**Avis délibéré de la mission régionale d'autorité
environnementale Centre-Val de Loire
sur la déclaration de projet emportant mise en
compatibilité du plan local d'urbanisme (PLU)
de Restigné (37)**

n° : 2021-3234

Illustration 2 : Les évolutions proposées du plan de zonage (Source : Étude d'impact)

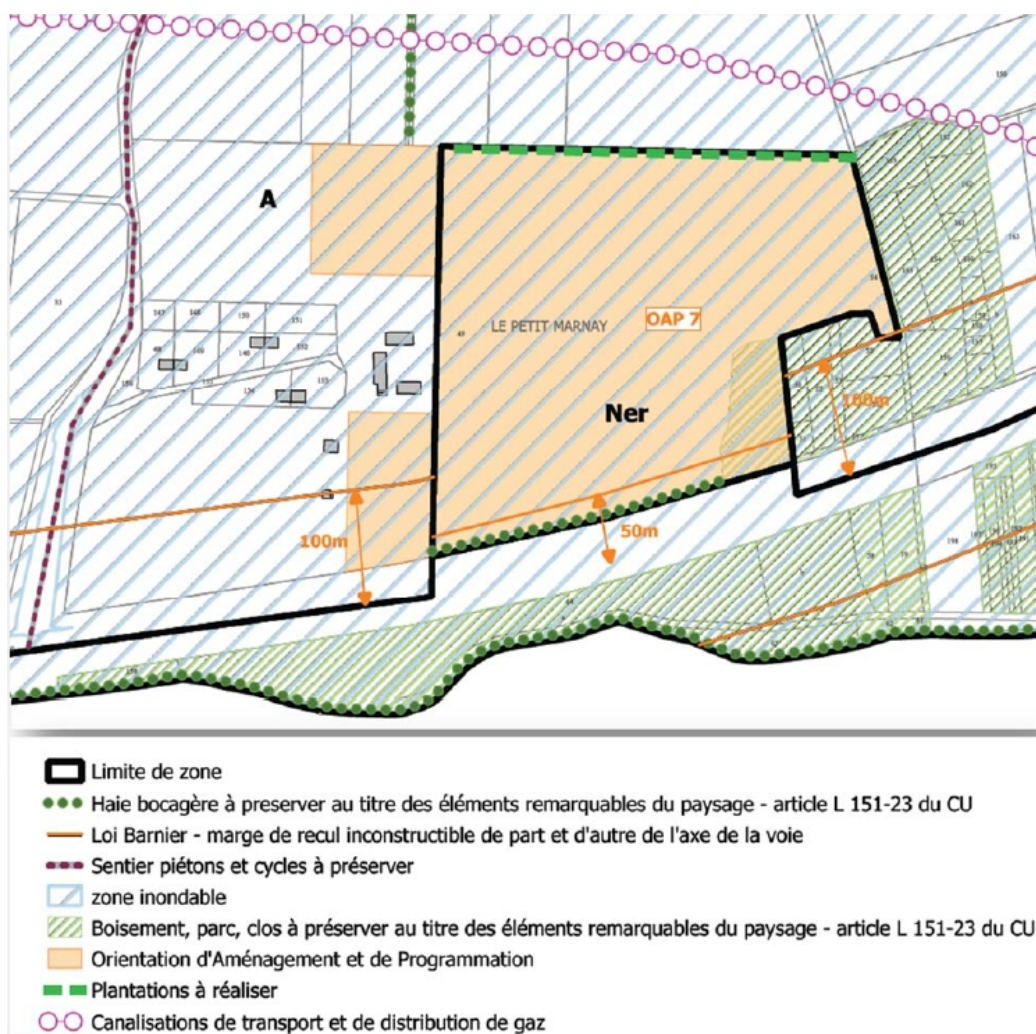
- la création d'un sous-secteur naturel « Ner » comprenant des dispositions réglementaires particulières et la modification du document graphique du règlement pour permettre la réalisation du parc photovoltaïque ;

- la création d'un secteur de taille et capacité d'accueil limitées (Stecal)¹ appelé Ner sur le plan (environ 10,5 ha) ;
- la création d'une orientation d'aménagement et de programmation (OAP) couvrant le Stecal et des boisements et friches à l'ouest de ce dernier ;

- la diminution de la marge de recul inconstructible de 100 à 50 m de part et d'autre de l'autoroute A85 ;
- le classement du boisement au sud-est du site et de sa lisière boisée sud au titre des éléments remarquables du paysage (article L 151-23 du code de l'urbanisme) ;

- la création d'une trame « Haie à planter » pour la lisière nord ;
- « l'inclusion de l'A85 au droit du Stecal » (Évaluation environnementale, page 6). L'autorité environnementale ne comprend pas le sens et l'intérêt de cette disposition.

Enfin, le Stecal couvre la quasi totalité du site, ce qui, en raison de sa superficie importante, n'est pas conforme à l'objet d'un Stecal.

L'autorité environnementale recommande de limiter la mise en compatibilité du plan local d'urbanisme à la création d'un zonage Ner permettant la réalisation du parc photovoltaïque.
